Oggetto: Procedimento Unico per la localizzazione e approvazione di progetto di opera pubblica ai sensi dell'art.53, comma 1, lett. a) della Legge Regione Emilia-Romagna N. 24/2017, in variante agli strumenti urbanistici.
"Progetto definitivo in attuazione del Programma Integrato di Edilizia Residenziale Sociale (PIERS) Area ex Questura di Rimini per la nuova costruzione di 36 alloggi di proprietà comunale e delle relative opere di urbanizzazione, ubicati tra la via Lagomaggio e la via M. Damerini, e per la riqualificazione della via Arnaldo Da Brescia".

Oggetto: Progetto definitivo in attuazione del Programma Integrato di Edilizia Residenziale Sociale (PIERS) Area ex Questura di Rimini per la nuova costruzione di 36 alloggi di proprietà comunale e delle relative opere di urbanizzazione, ubicati tra la via Lagomaggio e la via M. Damerini, e per la riqualificazione della via Arnaldo Da Brescia".
CUP F91B21004840005 - Fasc. 2023-172-001

“Progetto definitivo in attuazione del Programma Integrato di Edilizia Residenziale Sociale (PIERS) Area ex Questura di Rimini per la nuova costruzione di 36 alloggi di proprietà comunale e delle relative opere di urbanizzazione, ubicati tra la via

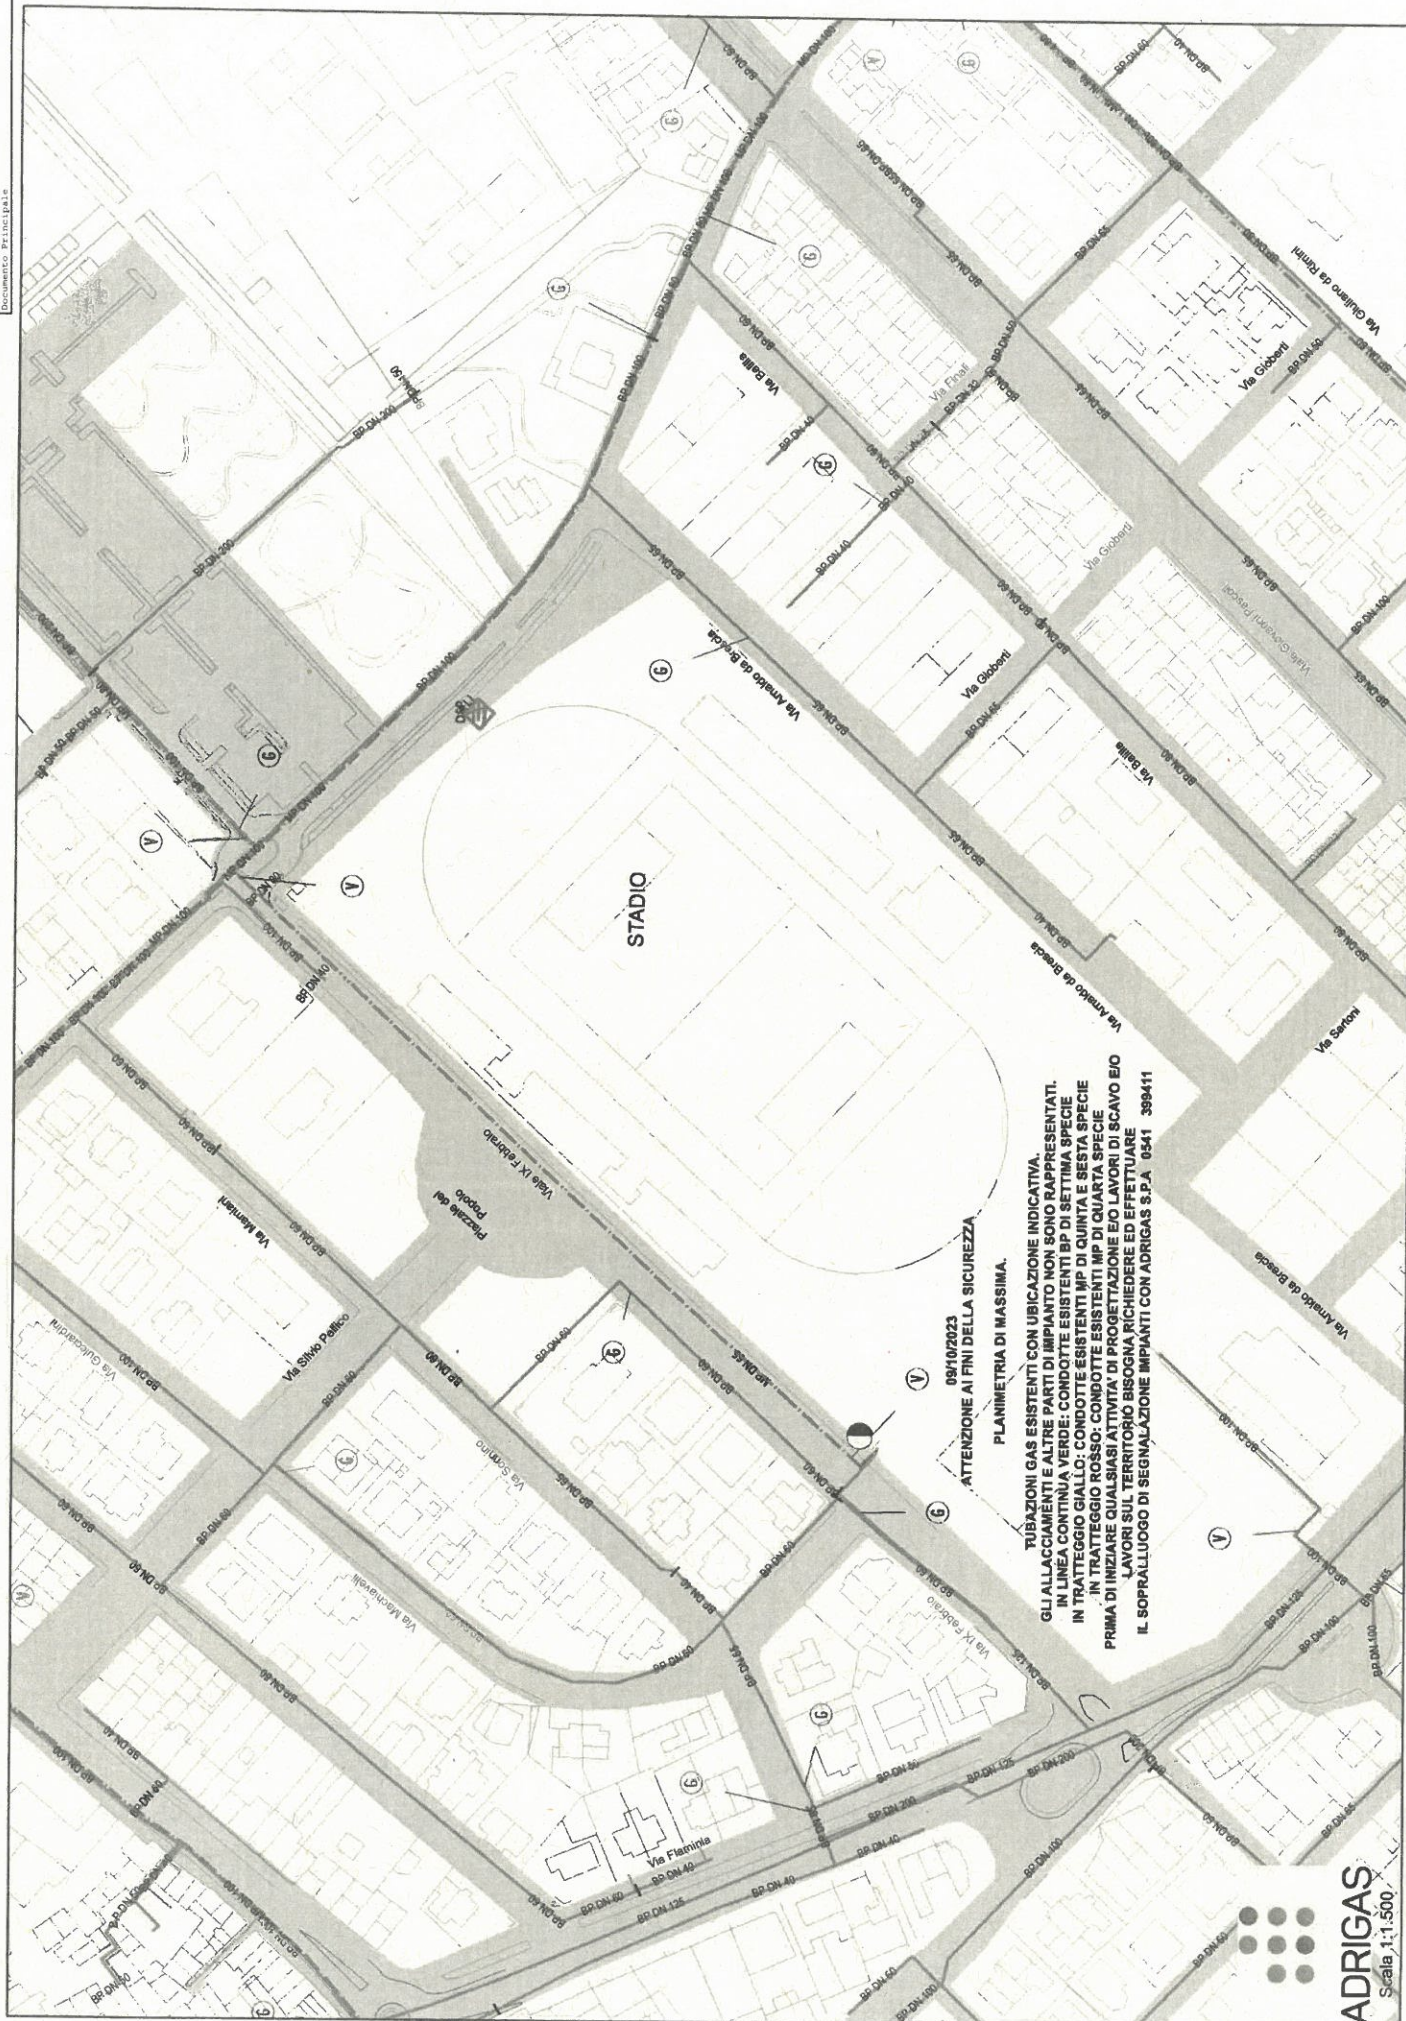
- 3) La nuova pista ciclabile che verrà realizzata in Via Arnaldo Da Brescia potrebbe interferire con la nostra tubazione (inoltre il cordolo potrebbe essere sulla verticale).
Siamo a disposizione per il sopralluogo di segnalazione.
Chiediamo di redigere e trasmettere uno specifico elaborato PLANIMETRIA DI PROGETTO comprensivo di sovrapposizione delle nostre reti gas (segnalazione in loco Adrigas / rilevazione in loco Acer).

Ricordiamo che la gestione delle interferenze dovrà procedere nel rispetto delle vigenti normative.
Invitiamo ad annoverare nei Vostri documenti relativi alla sicurezza il nostro numero per emergenze
